WYJAŚNIENIA TREŚCI SWZ NR 1

Dotyczy: postępowania o udzielenie zamówienia publicznego prowadzonego w trybie podstawowym bez negocjacji o wartości zamówienia poniżej 5.382 000 euro pn.: „Wymiana rozdzielni SN w budynku Wydziału Humanistycznego Uniwersytetu Śląskiego, ul. gen. Grota – Roweckiego 5 w Sosnowcu (II etap remontu systemu wyłączenia pól zasilania SN i nN w rozdzielni głównej)”, nr sprawy DZP.382.7.5.2023.

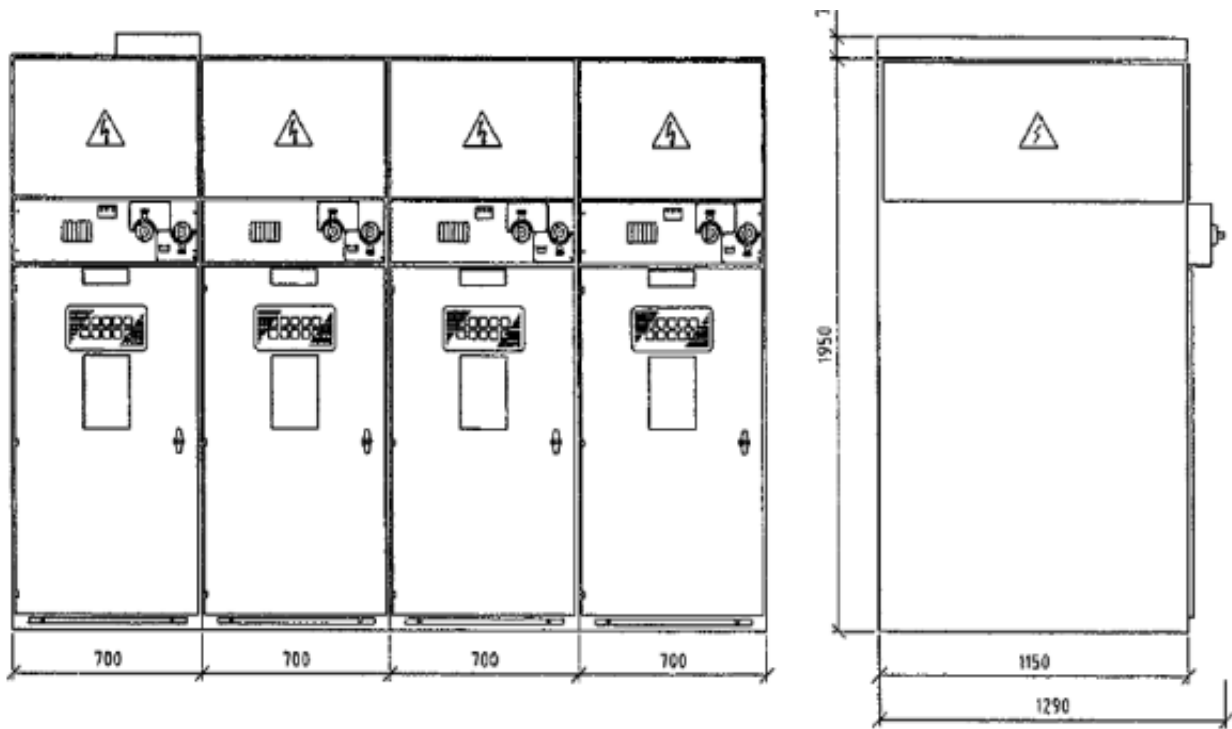
Pytanie nr 1:

Rozmiar rozdzielnicy sugeruje na konkretne rozwiązanie, czy Inwestor dopuszcza zastosowanie rozdzielnicy o zbliżonych wymiarach?

Zamawiający dopuszcza wykonanie rozdzielnicy w innych wymiarach niż wskazano, z zastrzeżeniem, iż wymiary te będą nie większe niż wskazane na rysunku poniżej tj. zer. 280 cm, gł. 115 cm (129 cm), wys. 195 cm.
